CONSTRUCTION D'UN ENSEMBLE IMMOBILIER

**5 COMMERCES
32 LOGEMENTS COLLECTIFS
18 MAISON DE VILLE**

Note complémentaire

La présente note complémentaire est établie afin de répondre à cette demande de compléments de la DGTM :

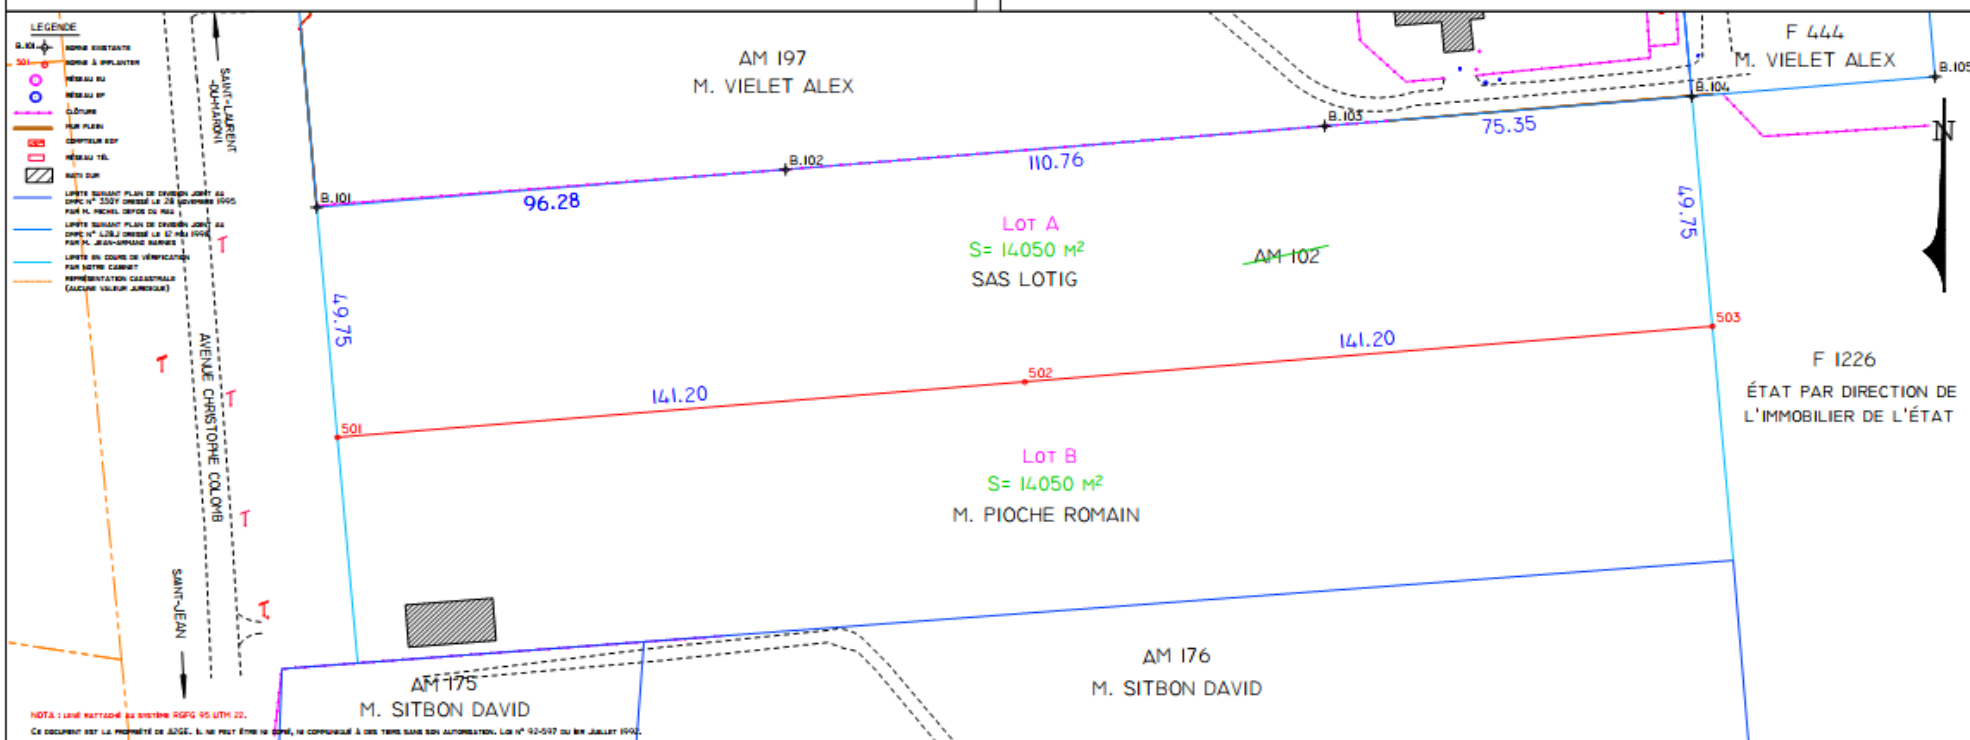
Désignation lots de travaux / Taches	Mois*1	Mois*2	Mois*3	Mois*4	Mois*5	Mois*6			Mois*7	Mois*8	Mois*9	Mois*10	Mois*11	Mois*12	Mois*13	Mois*14	Mois*15	Mois*16
Période de préparation																		
Installation de chantier / Travaux de clôture et portails de chantier / piquetage																		
Travaux de déboisement et nettoyage																		
Travaux de décapage /																		
Terrassement plateformes bâtiments, piste de chantier et bassin de rétention																		
Réseau EP																		
Réalisation des bâtiments																		
Réseau EU																		
Réseau souples																		
Terrassement pour emprise voirie / parking / trottoirs																		
Mise en service																		
Réalisation des revêtements																		
Réalisation des clôtures, portails et aménagements extérieurs																		
DOE réception des travaux																		
Suivi des cahiers des charges (risques sanitaires ; déchets ; bonne exécution...)
